－ 改善箇所説明図 －

改善措置の内容

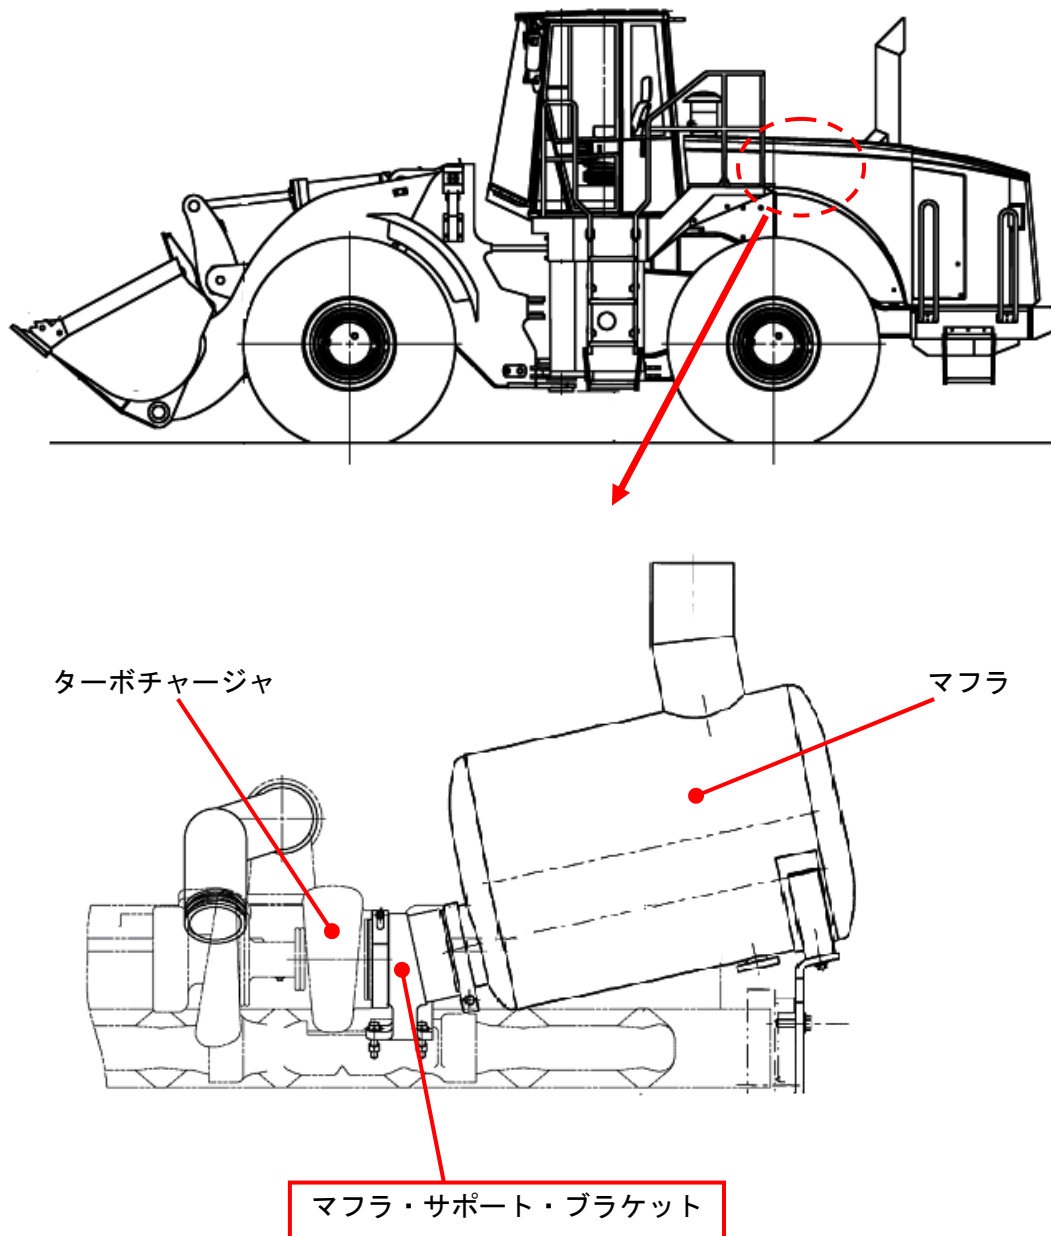
□は交換する部品を示す。

（外的要因によりターボチャージャーが破損した場合に、マフラ・サポート・ブラケットに発生する振動が増大するため、当該ブラケットが折損する場合がある。その状態では、オイルの飛散量が増大し最悪の場合火災が発生するおそれがある。）

全車両、マフラ・サポート・ブラケットを対策品に交換する。

識別：改善実施済車については、キャブ後面ガラス左下、又は、キャノピー左支柱下に No. 3259 のステッカーを貼付する。
